**PROGETTO DI RIATTIVAZIONE COLTIVAZIONE DELLA CAVA  
BACOLAIO DI CIMA - BACINO ACQUABIANCA – COMUNE DI  
MINUCCIANO (LU)****Relazione tecnica integrativa a seguito contributi tecnici istruttori  
pervenuti****COMMITTENTE: Davide Pardini – STONE WORKING****IL LEGALE RAPPRESENTANTE****Sig. Davide PARDINI****IL TECNICO****Dott. Brunello FORFORI****- OTTOBRE 2020 -**

## **1) PREMESSA**

Fig.2 - Estratto carta della pericolosità geologica del P.A.I. - fuori scala

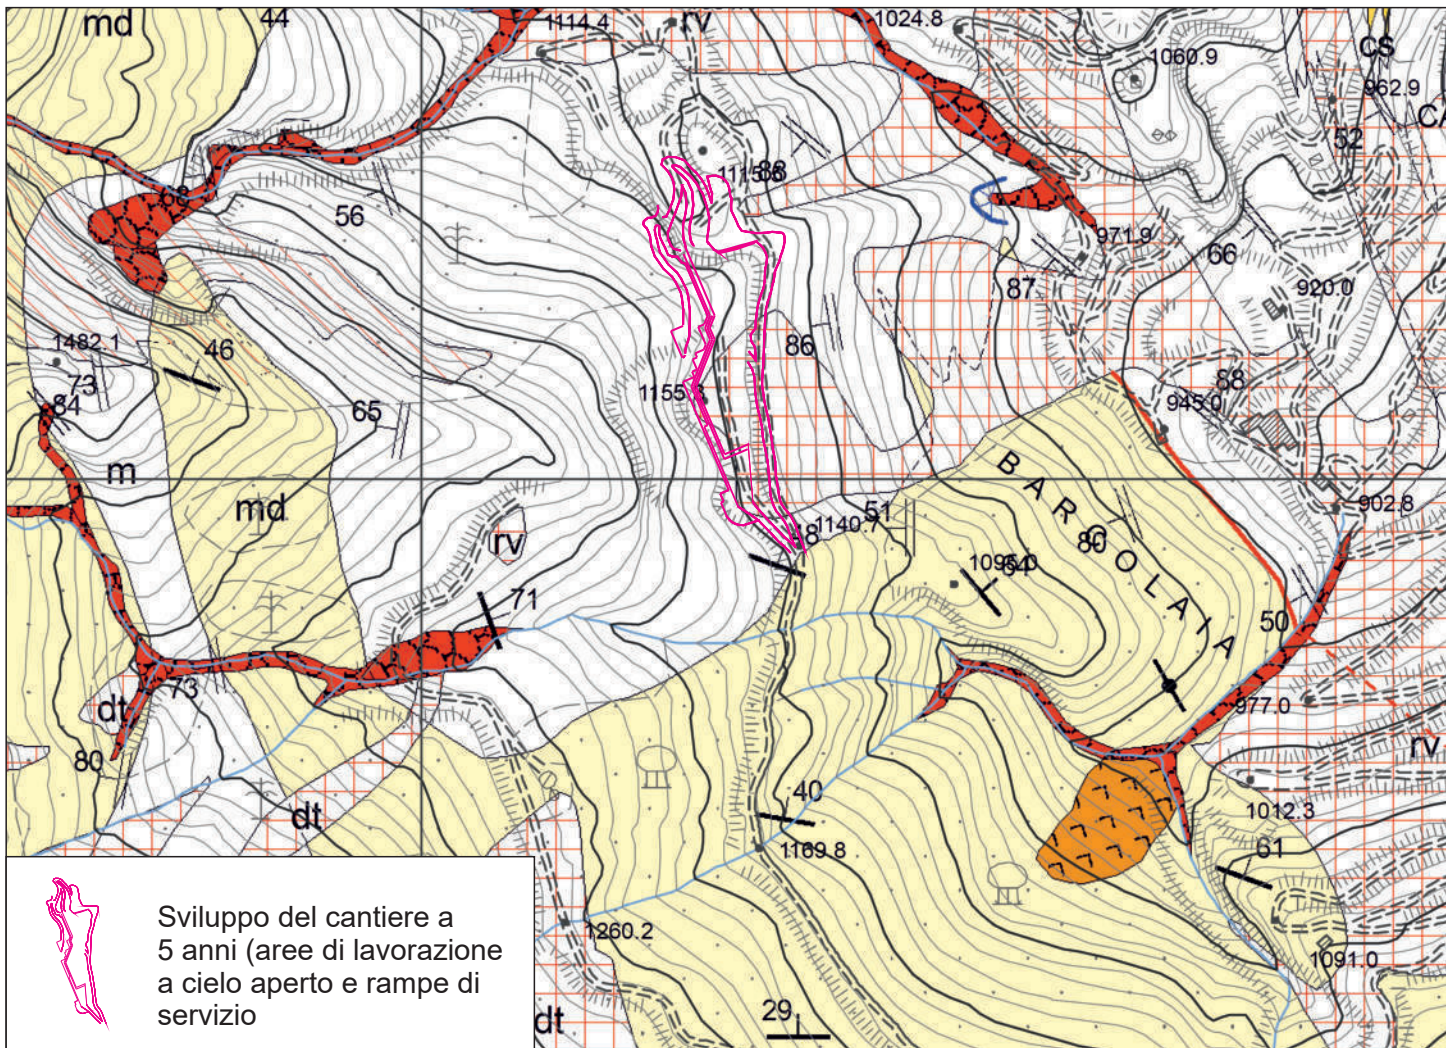
*2.5) Relazione illustrativa per la verifica di coerenza del progetto con i Piani di bacino – rif. Figure 1 – 2 – 3 allegate*

Per quanto riguarda il P.A.I. si fa presente che la base cartografica su cui è stato realizzato non è corrispondente alla morfologia attuale del sito, in quanto il C.T.R. in scala 1:10.000 mostra un dettaglio a tale larga scala che non risulta indicativo a rappresentare la morfologia complessa della zona.

Sovrapponendo comunque il progetto sulla cartografia del P.A.I., pur sempre sottolineando che non sono previsti interventi configurabili come edili o di interesse pubblico nel presente piano, si evidenzia come la parte settentrionale del progetto ricade in classe P1, mentre la parte meridionale ricade in parte in classe P3, per corpi detritici su terreni acclivi, in dettaglio sul corpo di un ravaneto.

La parte meridionale ricadente in classe P3 prevede esclusivamente una coltivazione a cielo aperto sfruttando la rampa esistente di accesso ai piazzali che dovrà essere adeguata.

Si sottolinea, comunque, che la classificazione in P3 del sito non risulta corrispondente alle caratteristiche morfologiche del cantiere in oggetto, in quanto la perimetrazione della classe P3 interessa anche parte dei fronti residui in roccia della cava e dei piazzali in marmo su cui si svolgerà l'attività estrattiva a cielo aperto.

Si fa presente inoltre che la viabilità di servizio di bacino, che taglia la concessione in oggetto, passa all'apice del corpo principale del ravaneto che si

sviluppa a valle della stessa e separa porzioni di ravaneto residue di limitato spessore ed estensione che risultano posizionate lungo la scarpata di monte, tra gli affioramenti rocciosi.

Le porzioni di ravaneto posizionate a monte della viabilità sono inoltre inserite in un'area poco acclive e non mostrano per condizione morfologica, spessore ed estensione caratteristiche di potenziale instabilità; tale considerazione viene effettuata anche in considerazione del fatto che la viabilità esistente è strutturata in parte in roccia e quindi con bassa potenzialità all'instabilità.

La viabilità di bacino, inoltre, non subirà modifiche dallo sviluppo futuro del cantiere e di conseguenza non subirà modifiche nemmeno il corpo principale del sottostante ravaneto.
